Landschappelijke advisering op ontwerpen dijkvak

LANDSCHAPPELIJK ADVIES DIJKVERBETERING - NOORDDIJKPOLDER

Noorddijkpolder

PLAN PROJECTBUREAU ZEEWERINGEN

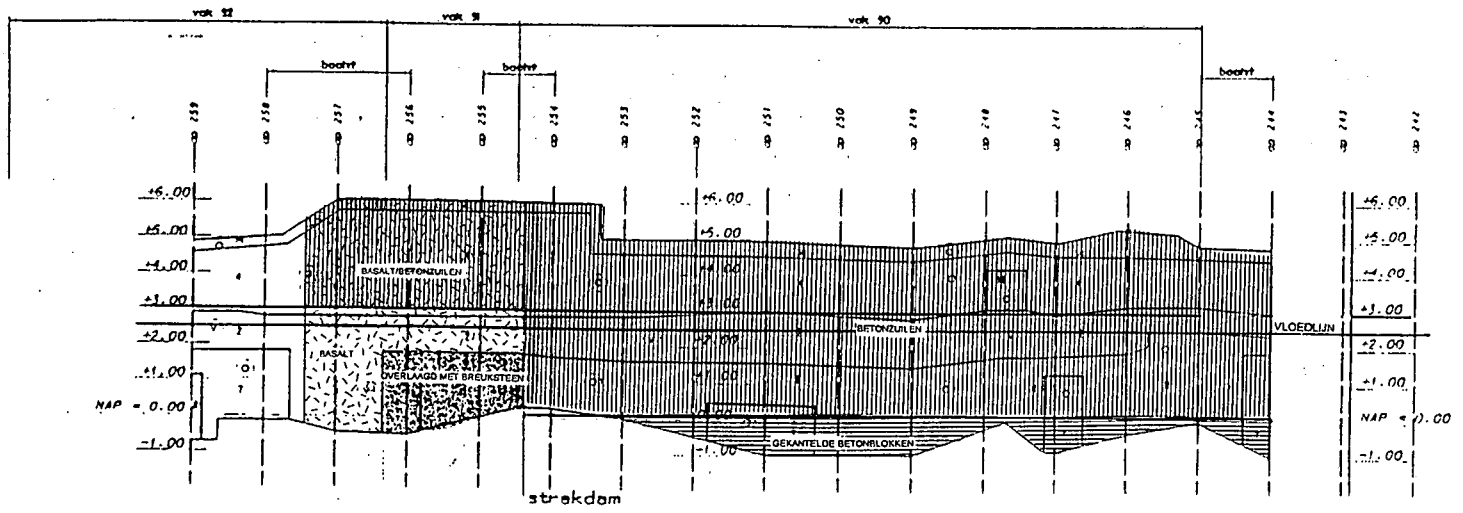
In de figuur op bladzijde 2 is hetzelfde dijkvak afgebeeld nadat de dijkverzwaring ook vanuit het landschappelijke aspect is bekeken. In onderstaande tabel zijn de veranderingen kort weergegeven (onderstreept).

Dijkvaknr.	Locatie (dp)	Gekozen bekleding
90	245,0 - 254,5	<ul style="list-style-type: none"> • Onder NAP + 0,1m gekantelde betonblokken. • Boven NAP + 0,1m <u>donkergrijze betonzuilen</u>.
91	254,5 - 256,3	<ul style="list-style-type: none"> • Onder NAP + <u>1,85m herbruik basaltzuilen i.p.v. overlagen met breuksteen</u>. • Tussen NAP + 1,85m en 3,0m bestaande bekleding (basaltzuilen) handhaven. • Boven NAP + 3,0m <u>lichtgrijze betonzuilen</u> (zonder ecotoplaag). <u>Geen basaltzuilen</u>, deze gebruiken voor 'onder NAP + 1,85m'.
92	256,3 - 257,4	<ul style="list-style-type: none"> • Onder NAP + 3m bestaande bekleding (basaltzuilen) handhaven. • Boven NAP + 3m <u>lichtgrijze betonzuilen</u> (zonder ecotoplaag). <u>Geen basaltzuilen</u>.
Strekdam	254,5	<ul style="list-style-type: none"> • <u>Behoud of herbruiken basaltzuilen</u>.
